# BRANDWEER

Datum	3 december 2024	Telefoon	020 - 555 6000
Onze referentie	2024/2761/ADVS	Bijlagen	-
Uw referentie	Z2023-ZO001708	E-mail	serviceteamrb@brandweeraa.nl
Uw mail van	25 november 2024	Behandeld door	[REDACTED]
Adres	Paalbergweg 1 Amsterdam	Onderwerp	Advies externe veiligheid/ruimtelijk

Op 25 november 2024 hebben wij uw verzoek ontvangen om advies te geven in verband met de voorgenomen ontwikkeling van de Cambridge Towers, aan de Paalbergweg 1 te Amsterdam. In de nabijheid van het plangebied zijn één of meerdere risicobronnen aanwezig. Het bevoegd gezag dient de risico's van deze risicobronnen te betrekken bij de ruimtelijke besluitvorming.

Figuur 1: Locatie plangebied met EV-contouren

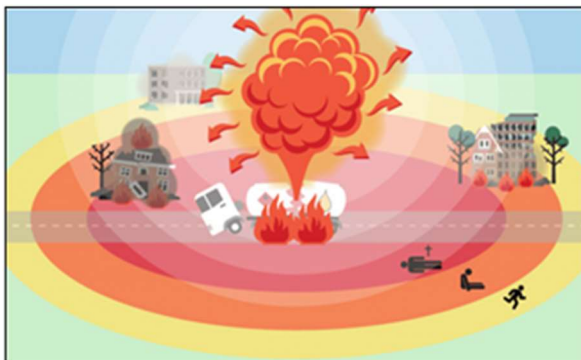
Het plangebied bevindt zich op circa 100 meter afstand van een spoorweg waarover transport van gevaarlijke stoffen plaatsvindt. Daarnaast bevindt het plangebied zich op circa 110 meter afstand van een weg waarover vervoer van gevaarlijke stoffen plaatsvindt. Voor het plangebied zijn de aandachtsgebieden explosie en gifwolk relevant.
